RESOLUCION DIRECTORAL N° 000157-2023-DPHI/MC

Que, mediante el expediente N° 2023-0150543, la señora María del Carmen Galván Piñas, Directora de CETPRO CORCOVADO, solicita la revisión de propuesta de avisos y anuncios en bienes culturales inmuebles históricos, ubicado en jirón Moquegua N° 377, 2do piso, distrito, provincia y departamento de Lima;

TRÁMITE: "SOLICITUD DE AUTORIZACIÓN SECTORIAL DE AVISOS Y ANUNCIOS EN MONUMENTOS, INMUEBLES DE VALOR MONUMENTAL Y EN INMUEBLES INTEGRANTES DE AMBIENTES URBANOS MONUMENTALES Y/O ZONAS MONUMENTALES"

UBICACIÓN DE LETRERO EN FACHADA

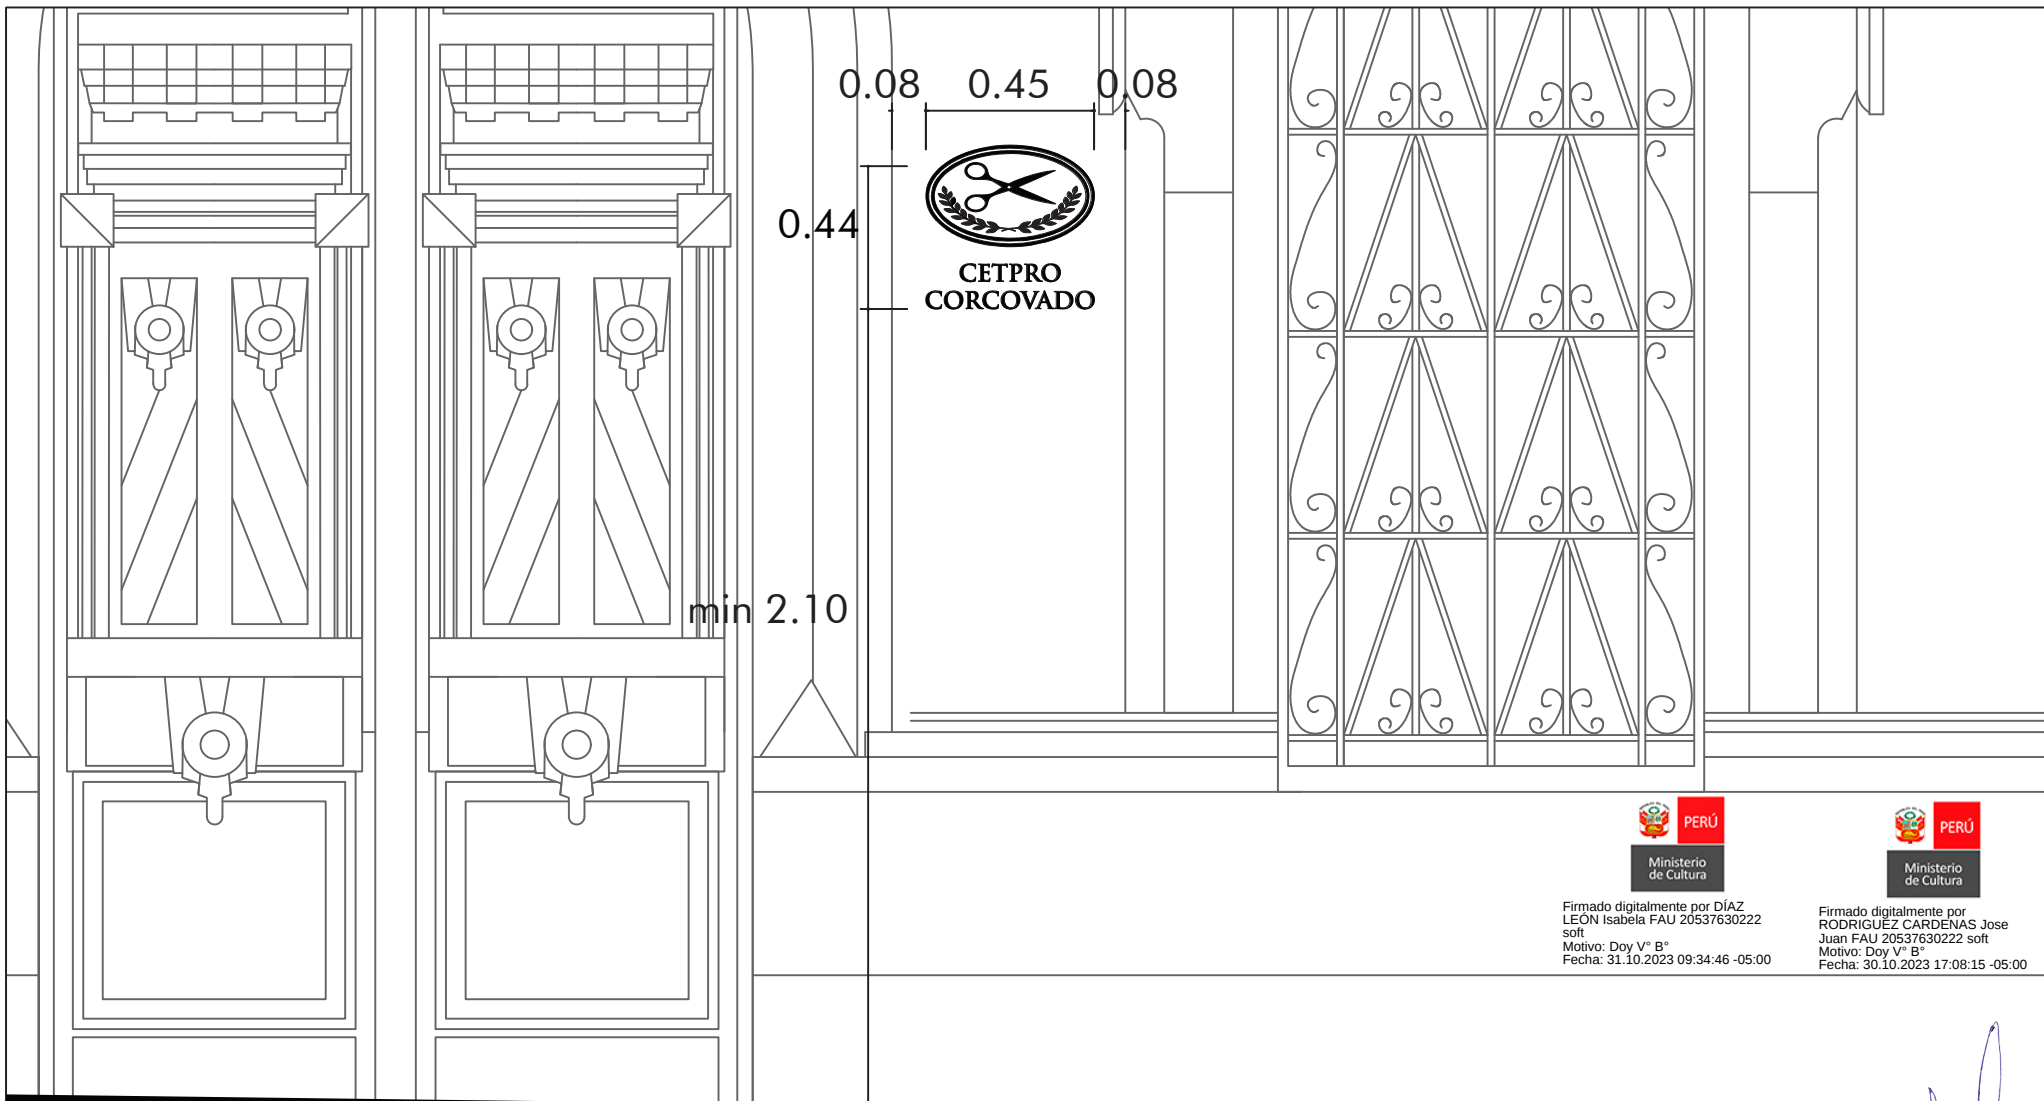
- a) Anuncio:
 - Primera línea: imagen
 - Segunda línea: **"CETPRO"**
 - Tercera línea: **"CORCOVADO"**
- b) Dimensiones: Largo: 0.45 m.
 - Altura: 0.44 m.
 - Área: 0.198 m²
 - Separación de pared: 5 cm.
 - Material: Metal
 - Color: Negro
- c) Tipo de fijación: Anclaje soldado de 5cm de largo
- d) Iluminación: Sin iluminación
- e) Ubicación: El anuncio se instalará al lado derecho del vano de acceso

Que, el citado informe concluye que el diseño, material y color del anuncio en el establecimiento ubicado en jirón Moquegua N° 377, 2do piso, distrito, provincia y departamento de Lima, se enmarca en los criterios establecidos en el artículo 93° del Reglamento Único de Administración del Centro Histórico de Lima aprobado mediante Ordenanza N° 2195-MML y el artículo 15° de la Norma A.140 del Reglamento Nacional de Edificaciones;

Que, de la revisión, evaluación y análisis correspondiente, la Dirección de Patrimonio Histórico Inmueble del Ministerio de Cultura considera factible aprobar la propuesta del anuncio, en el establecimiento ubicado en jirón Moquegua N° 377, 2do piso, distrito, provincia y departamento de Lima, por cuanto cumple con la reglamentación específica aplicable a los bienes inmuebles integrantes del Patrimonio Cultural de la Nación;

ARTÍCULO 1°.- APROBAR la propuesta de anuncio exterior en el establecimiento ubicado en jirón Moquegua N° 377, 2do piso, distrito, provincia y departamento de Lima, de acuerdo a las características precisadas, en las láminas 01, 02, 03, y por las razones expuestas en la parte considerativa de la presente Resolución.
